De: Dussault, Martin - MAG <mdussaul@wm.com>
Envoyé: 19 août 2021 17:51
À: Claveau-Fortin, Catherine; Lacombe, Ghislain - STS
Cc: Fortin, Marie-Eve; Robert-Nadeau, François; Naud, Jean-Philippe; Dion, Mireille
Objet: RE: Demande d'information concernant le projet d'agrandissement vertical du lieu d'enfouissement technique de Saint-Nicéphore sur le territoire de la ville de Drummondville par WM Québec inc./3216-23-003

PROJET:
 DEMANDE DE DÉCRET D'URGENCE EN VERTU DE L'ARTICLE 31.7.2 DE LA LQE REHAUSSEMENT DU PROFIL FINAL DE LA PHASE 3A ET DES CELLULES 5 À 8 DE LA PHASE 2 POUR PERMETTRE LA POURSUITE DES OPÉRATIONS D'ENFOUISSEMENT

TITRE: VUE EN PLAN LOCALISATION DES CONDUITES COLLECTRICES DE LIXIVIAT SECONDAIRES ET PRINCIPALES EXISTANTES, SECTIONS D, E, F, G ET H

675, boulevard René-Lévesque Est, 6e étage, boîte 83

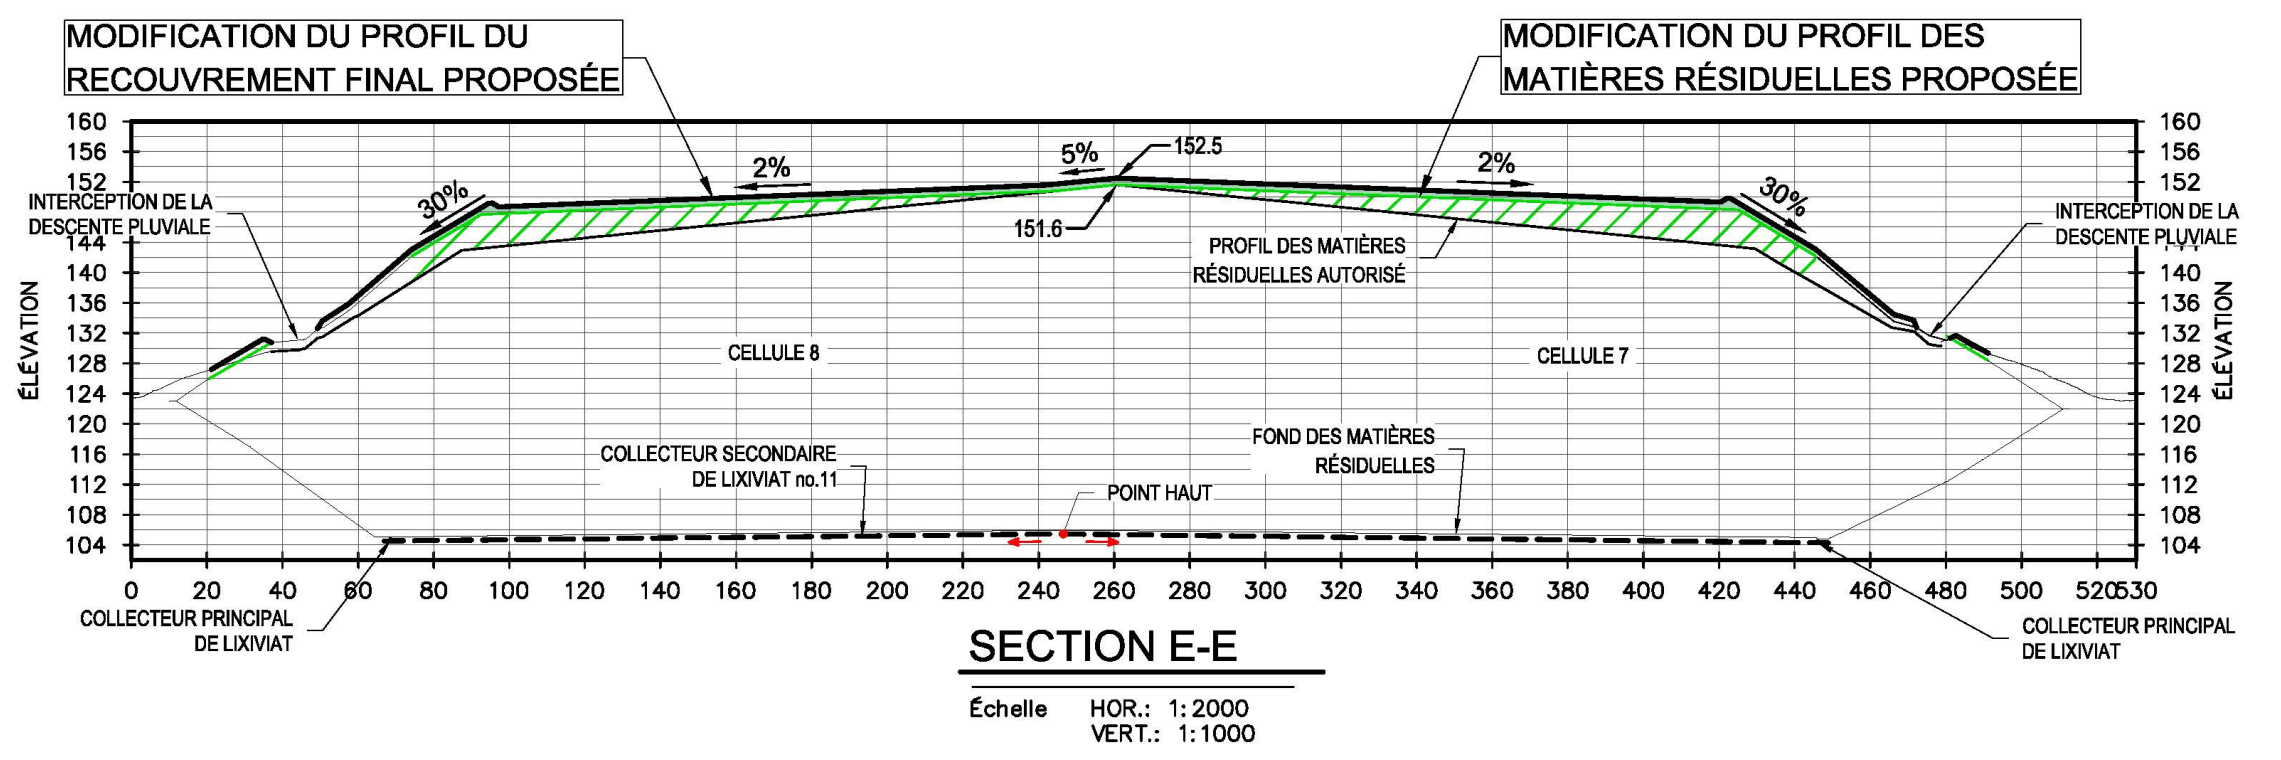
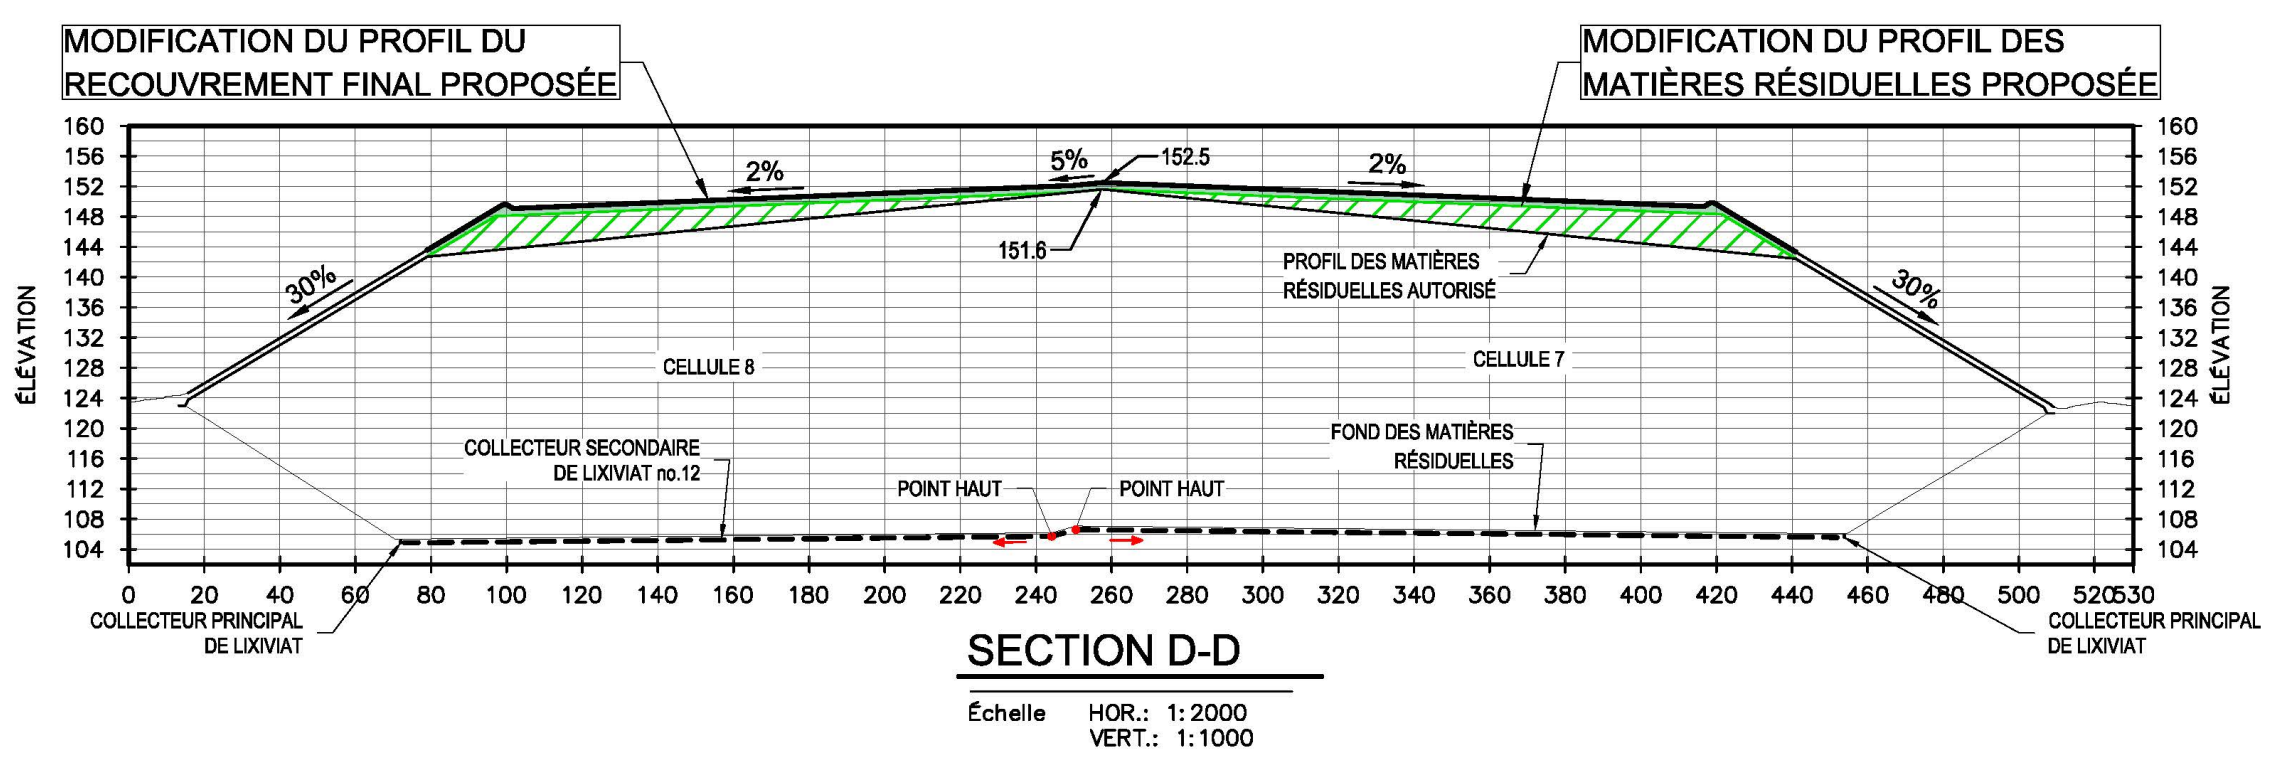
- La première question du document de demandes d'information et d'engagement daté du 5 août 2021 demandait à fournir la démonstration appropriée afin que le MELCC puisse valider la conformité du nouveau concept au REIMR. La réponse QC3-1 transmise n'est toutefois pas suffisante pour effectuer cette validation. En complément à la réponse QC3-1, veuillez fournir des plans et des coupes, localisant les drains en question (collecteurs primaires et secondaires) ainsi que les stations de pompage, en relation avec l'endroit où l'ajout de matières résiduelles est prévu.

En réponse à votre demande contenue dans votre courriel du 17 août, nous vous transmettons, en pièce jointe, un document comprenant un plan et des coupes où sont localisés les éléments souhaités par le ministère.
